## WICHTIG! Garrett warnt vor EINBAUFEHLER

### Betrifft folgende Schlütter Artikel-Nrn.

172-06616 (HP Turbo, Hochdruckstufe, Lader 1. Stufe einer zweistufigen Aufladung)

172-06516 (LP Turbo, Niederdruckstufe, Lader 2. Stufe einer zweistufigen Aufladung)

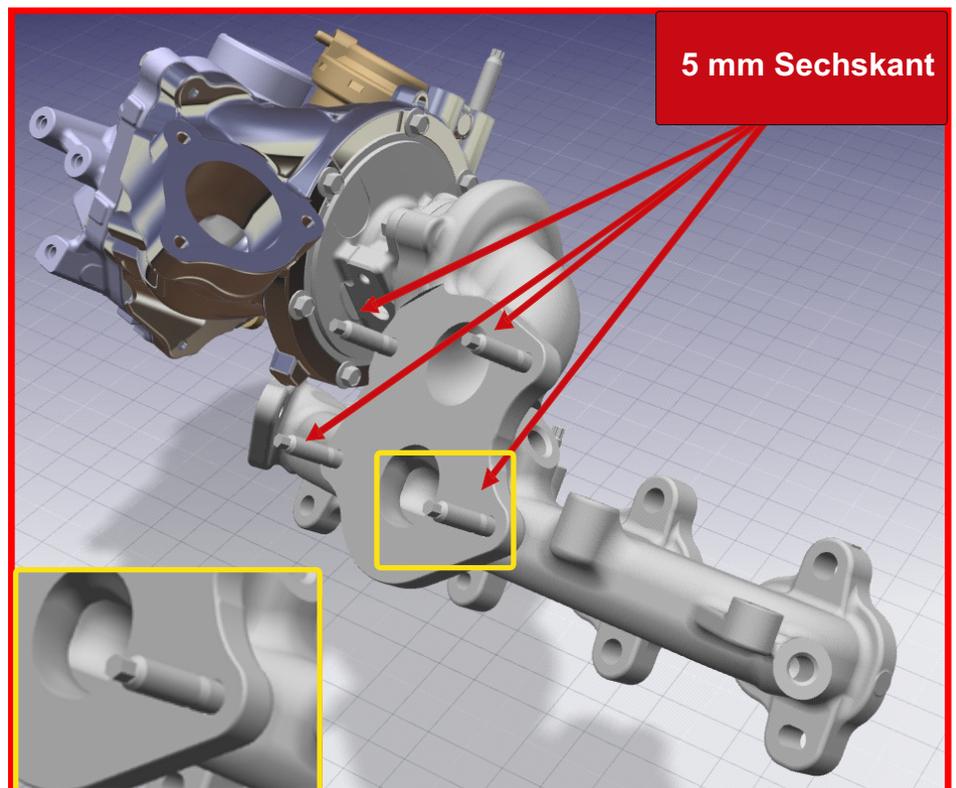
Die ältere Ausführung dieses Turbos der Hochdruckstufe trägt die Artikel-Nr. 825759-0002 (identisch zur After-Market Nr. 825759-5002S).

Hier wurden die Turbolader im Gegenflansch-Bereich zum Turbinenbypassventils des Niederdruckladers mit

**4 Bolzen mit E7-Torx Kopf** ausgestattet.

Diese sind passend zu der ursprünglichen, nun veralteten Ausführung der Niederdruckstufe.

Die aktuelle, neuere Ausführung der Hochdruckstufe mit der Artikel-Nr. 846016-0001 (identisch zur After-Market Nr. 846016-5001S) wurden Gegenflansch-Bereich zum Turbinenbypassventils des Niederdruckladers mit

**4 Bolzen mit 5 mm Sechskant Kopf** ausgestattet.

Diese sind passend zur nun neuen und aktuellen Ausführung der Niederdruckstufe.

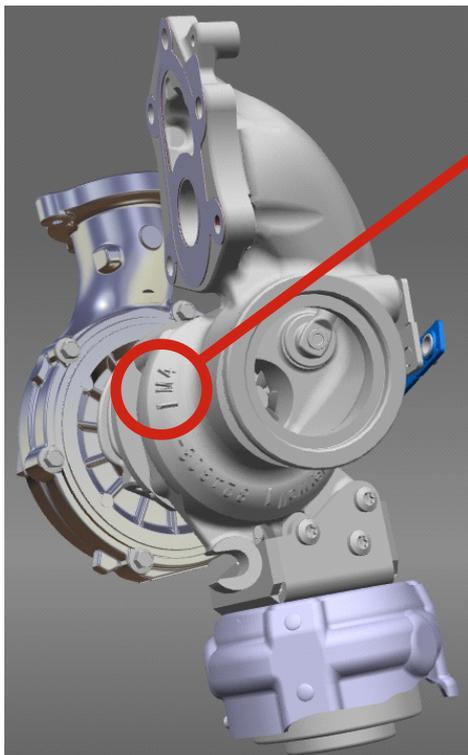
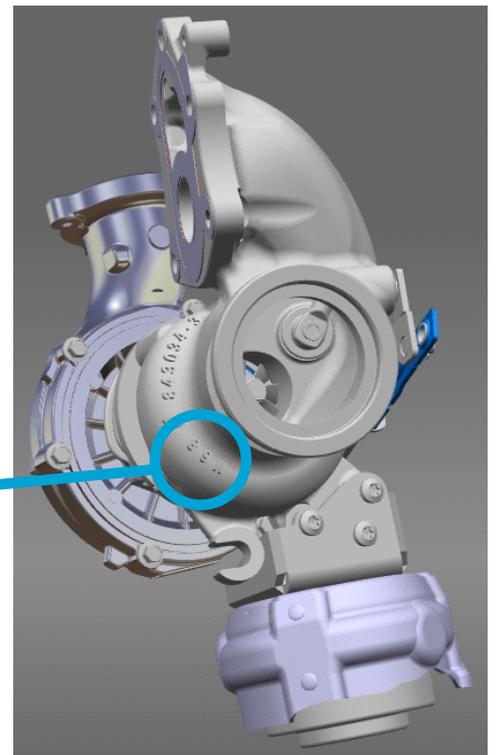
Um herauszufinden welche Version (alt oder aktuell) der Niederdruck Stufe Ihnen vorliegt, genügt ein Blick auf's Typenschild des Laders.

Steht dort einer der folgenden Ausführungs-Nrn., so handelt es sich um die **alte Version**:

Artikel Nr. **825758-0003** oder **825758-0004**.

Die Turbolader mit einem aus dem **neueren Material** bestehenden Turbinengehäuse tragen die Nummern **846015-0001**, **883860-0001** bzw. **883860-0002**.

Ist das Typenschild nicht lesbar, so haben sie noch die Möglichkeit beide Versionen über die Gussmarken im Turbinengehäuse zu unterscheiden.

Die Turbinengehäuse der alten Ausführung tragen hierbei die Markierung „**M4**“.

Alle Turbinengehäuse der neuen Ausführung dieses Turboladers sind durch die Materialkennzeichnung „**M68**“ identifizierbar.

Hierzu beim Gegenflansch zu verwenden sind die 4 Bolzen mit **E7-Torx Kopf**

Hierzu beim Gegenflansch zu verwenden sind die 4 Bolzen mit **5 mm Sechskant Kopf**
